# Ministero della Transizione Ecologica

**Oggetto: [ID: 7365] Progetto “Interventi impianti irrigui area Lunigiana. Impianto 4 Caprio-Ponticello e impianto 5 La Piana di Filattiera, in Comune di Filattiera, per adeguamenti migliorativi e normativi”.**  
**Valutazione preliminare ai sensi dell’art. 6, comma 9 del D.Lgs. 152/2006 e ss.mm.ii..**  
**Nota Tecnica.**

Foto – in arancione le tratte di condotte da sostituire secondo il progetto  
 Fig. 1 Impianto 4 Caprio-Ponticello e Impianto 5 La Piana Fonte: Relazione generale

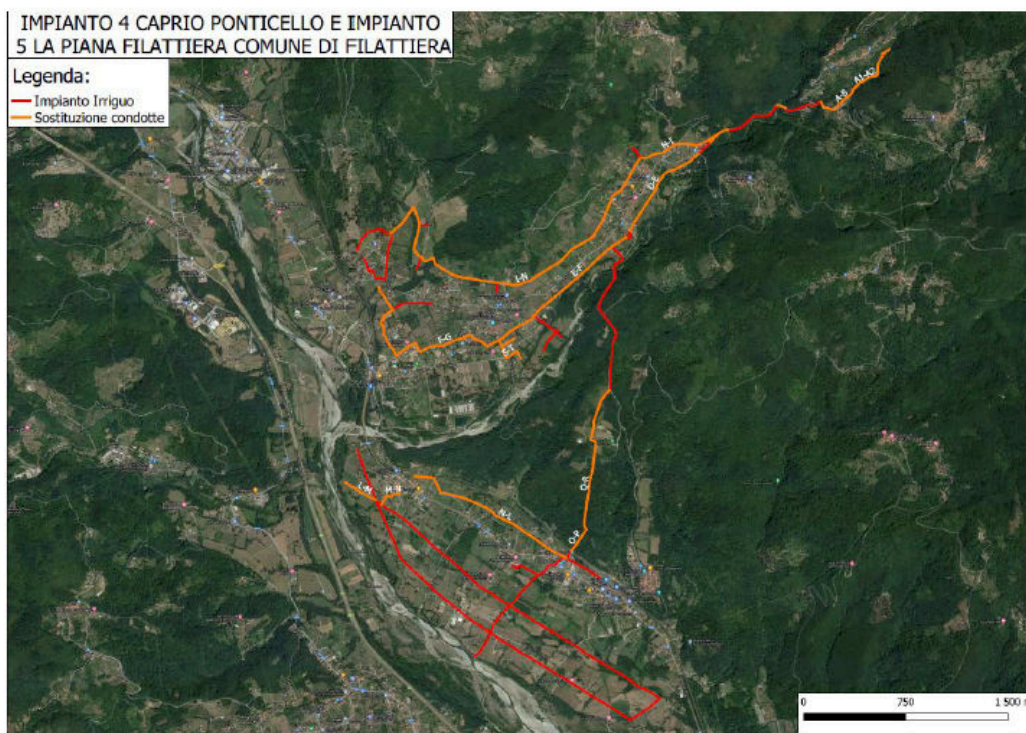
Nella documentazione trasmessa a corredo dell'istanza, con riferimento all'intervento di sostituzione delle condotte ammalorate, che presenta uno sviluppo complessivo di 11.345 m, è

indicato che l'utilizzo della tecnica del relining avverrà laddove più facilmente attuabile ed economicamente conveniente, senza fornire indicazioni in merito alla lunghezza della condotta per la quale si opererà con la sostituzione mediante scavo e rinterro e per il quale dovranno attuarsi le disposizioni di cui all'art. 24 del D.P.R. 120/2017, né altresì è data informazione in ordine alle modalità operative di cantierizzazione e dei relativi siti. In ogni caso, in considerazione della significatività dell'estensione dell'intervento, si ritiene che non può escludersi la sussistenza di potenziali impatti significativi e negativi derivanti dalla realizzazione delle opere proposte.

Per le motivazioni sopra richiamate, in esito alle valutazioni svolte, si rende necessario quindi lo svolgimento di un'adeguata valutazione dei potenziali impatti ambientali significativi e negativi derivanti dalla realizzazione delle opere proposte attraverso, quantomeno, la procedura di Verifica di assoggettabilità a V.I.A., ai sensi dell'art. 19 del D.Lgs. 152/2006 e ss.mm.ii..
